工程指令单

工程名称	国际人才社区(产业配套宿舍)项目	单位工程	新建施工
联系事项	关于国际人才社区项目测量控制点的事宜		
签发单位	广州南沙置业有限公司	签发人	孙广伟
主送单位	中铁五局集团有限公司	签收人	王亮
抄送单位	广州市广州工程建设监理有限公司	签收人	李树春

施工现场签证单

工程名称：国际人才社区（产业配套宿舍）项目

说明:

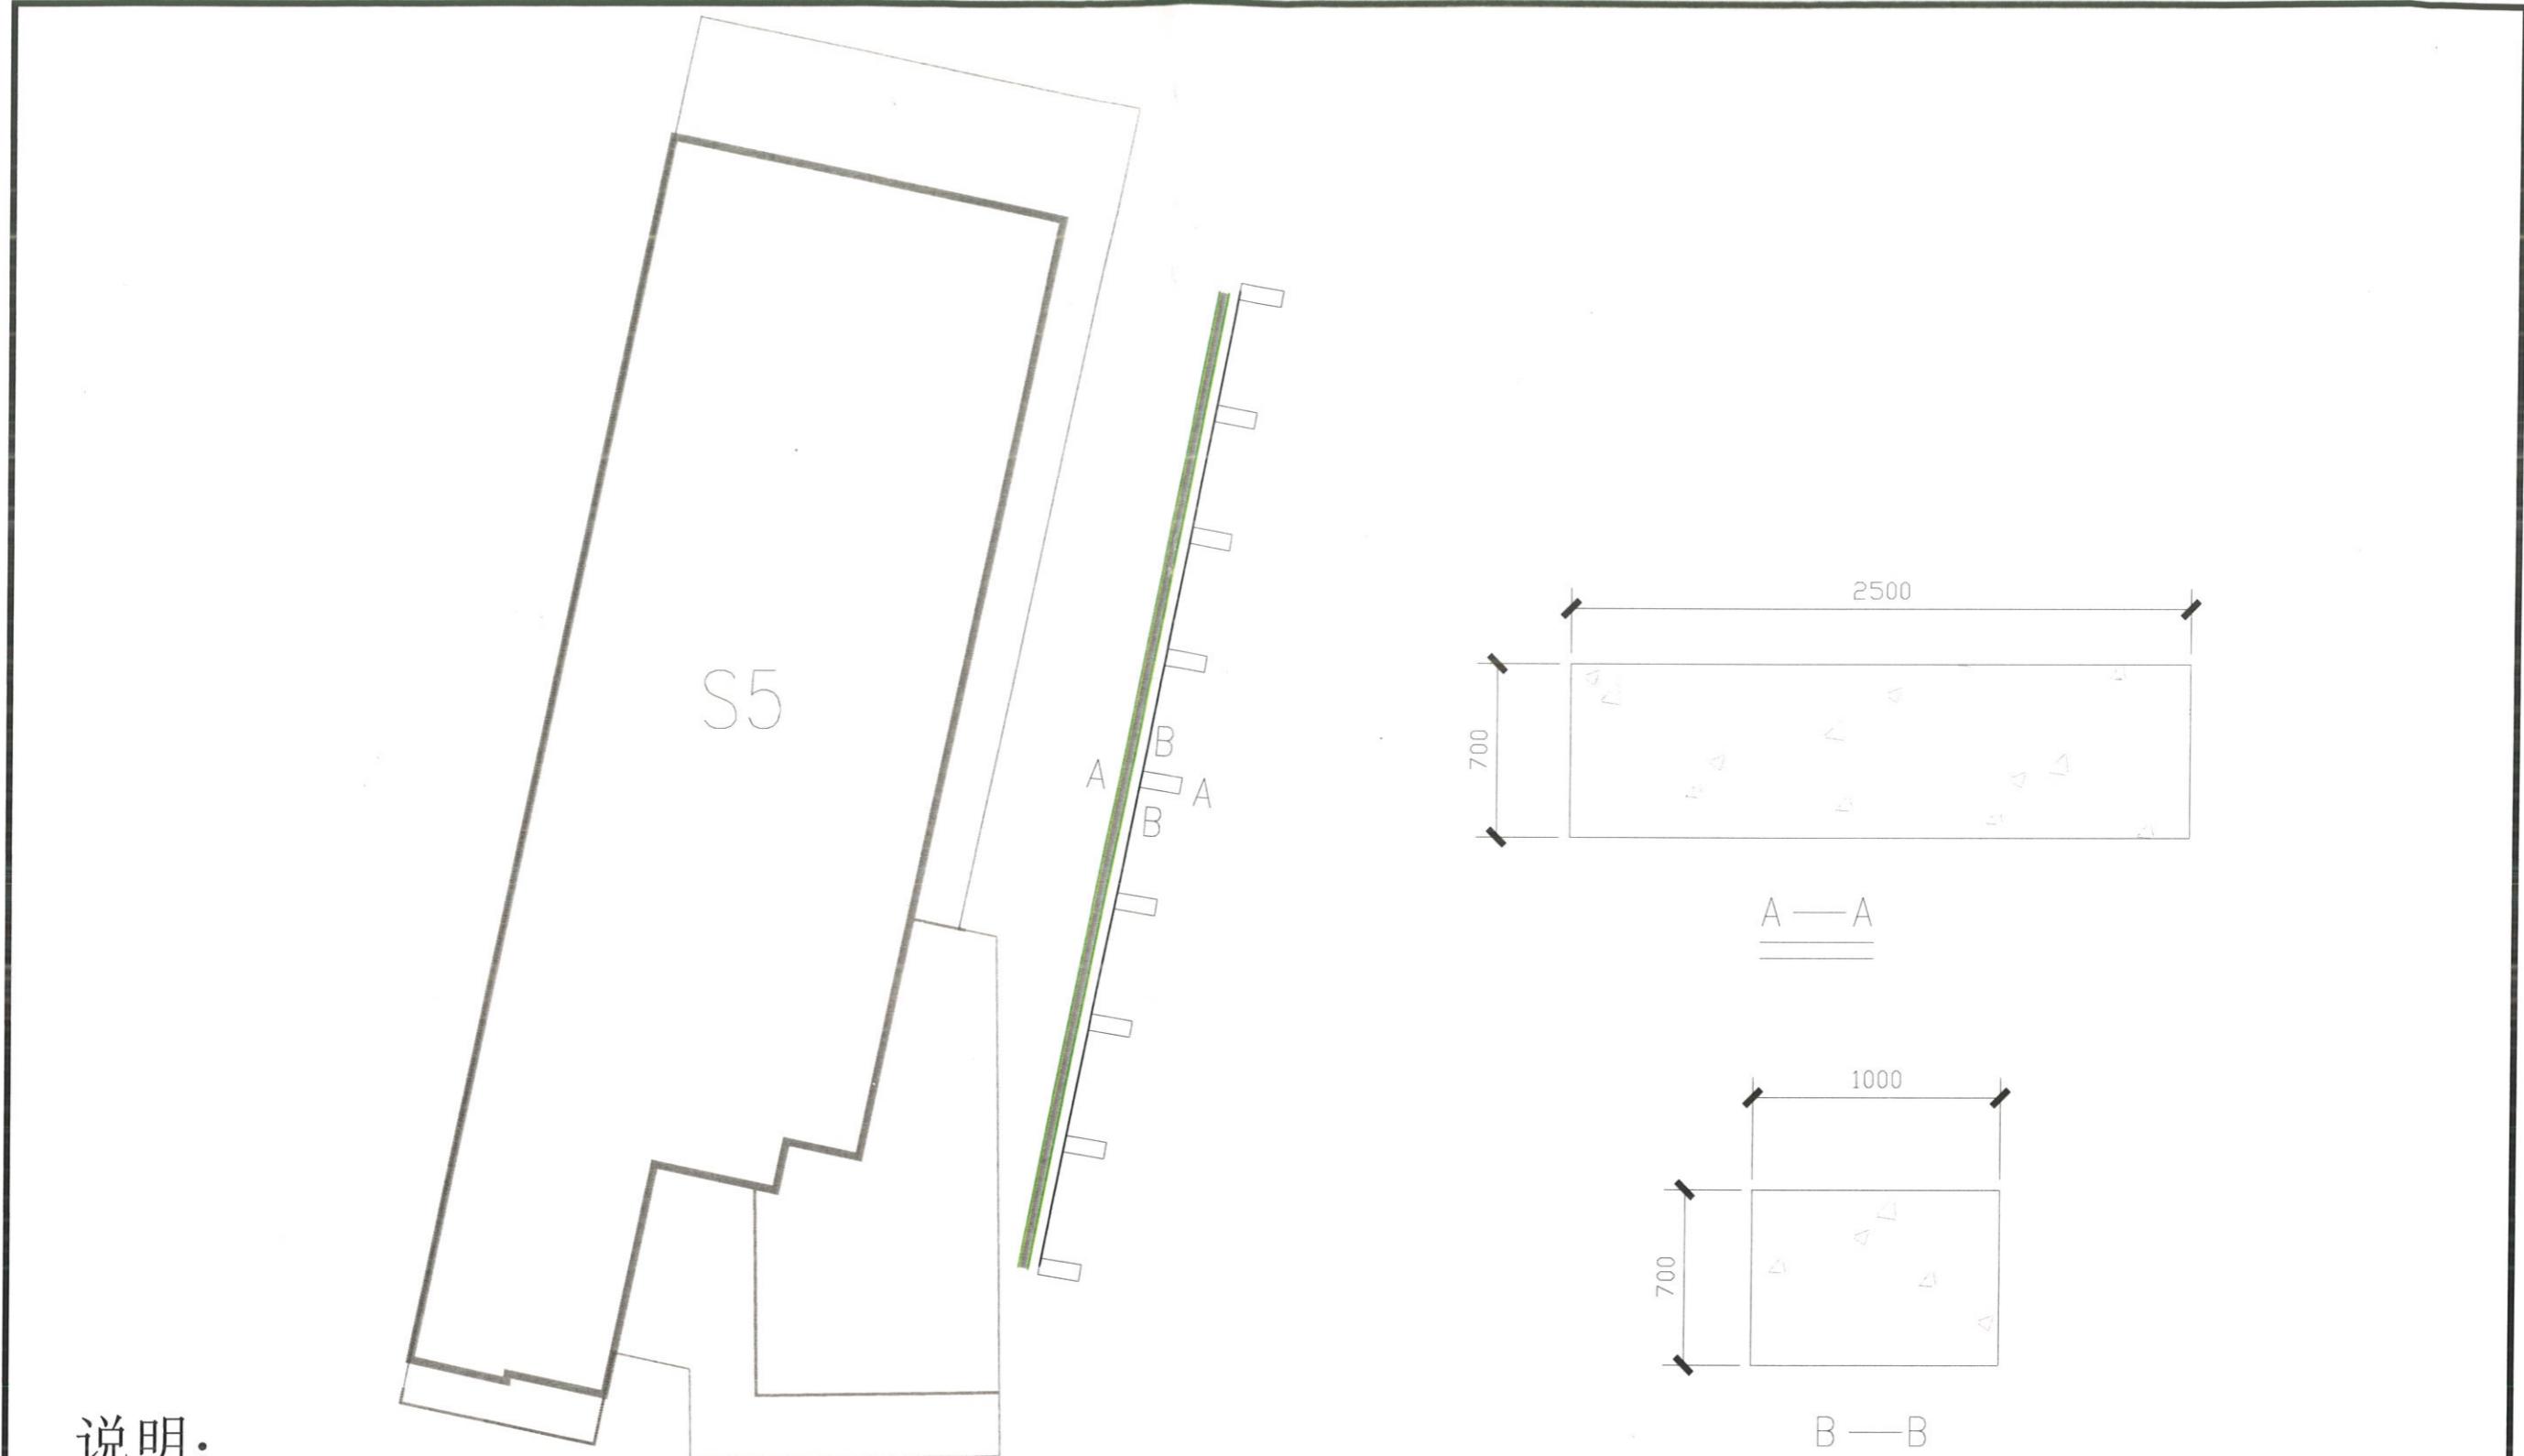
施工 单位 填写	签证工程内容、位置、范围：根据专班要求及指示，S1~S2与S5号楼为防止扬尘污染，采取搭设三排外架加遮阳网的方式；具体如下：			
	对应合同编号：		对应变更/指令单编号：	
	施工期限： 2022年 8月 10 日 至 2022年 8月 14 日			
	附件资料： <input type="checkbox"/> 指令单 <input type="checkbox"/> 工程量统计表 <input checked="" type="checkbox"/> 施工现场签证单 <input type="checkbox"/> 其他(请注明)：			
施工单位填写	监理单位填写	造价咨询单位 填写	建设单位填写	
工作内容及工程量计算明细	审核工程量及 内容	审核工程量及 内容	建设管理部意见	成本控制部意见
<p>请具体描述工作内容及工量： 根据专班要求及指示，S1~S2与S5号楼为防止扬尘污染，采取搭设三排外架加遮阳网的方式；具体如下。</p> <p>外架基础沟槽开挖：长 60 米：宽：1.0 米 深 0.8 米 共计：48 立方转运至指定堆码场；</p> <p>外架基础 C25 混凝土浇筑： 长：2.5 米：宽 1.0 米：深：0.7 米，共计 9 处：15.8 立方</p> <p>外架搭设：长：60 米：高 9.5 米，三排立杆搭设：合计 1710.0 平方</p> <p>外架遮阳网 2000 目挂设：长 60 米：高 9.5 米：570 平方。</p>	<p>1、该指令/变更单的完工时间为 ____年____月____日。 2、确认该指令/变更单下发时现场是否有已按原变更前图纸内容施工，若无请选择无，若有请选择有，并在后面描述清楚具体范围、工程量。 <input type="checkbox"/>无 <input type="checkbox"/>有。</p>	<p>确定是否同意监理单位意见，若不同意，则请具体描述出不同的地方、范围、工程量。 <input type="checkbox"/>同意监理单位审核意见。 <input type="checkbox"/>不同意监理单位审核意见。</p>	<p>确定是否同意造价咨询单位意见，若不同意，则请具体描述出不同的地方、范围、工程量。 <input type="checkbox"/>同意造价咨询单位审核意见。 <input type="checkbox"/>不同意造价咨询单位审核意见。</p>

- 1、外架基础沟槽开挖：长 60 米：宽：1.0 米 深 0.8 米 共计：48 立方转运至指定堆码场；
- 2、外架基础 C25 混凝土浇筑：长：2.5 米：宽 1.0 米：深：0.7 米，共计 9 处：15.8 立方（自办混凝土）
- 3、外架搭设：长：60 米：高 9.5 米，三排立杆搭设：合计 1710.0 平方；
- 4、外架遮阳网 2000 目挂设：长 60 米：高 9.5 米：570 平方。

1. 架体采用三排架。
2. 外架基础采用C25砼条形基础，基础长2.5m，宽1m，深0.7m，共计9个。
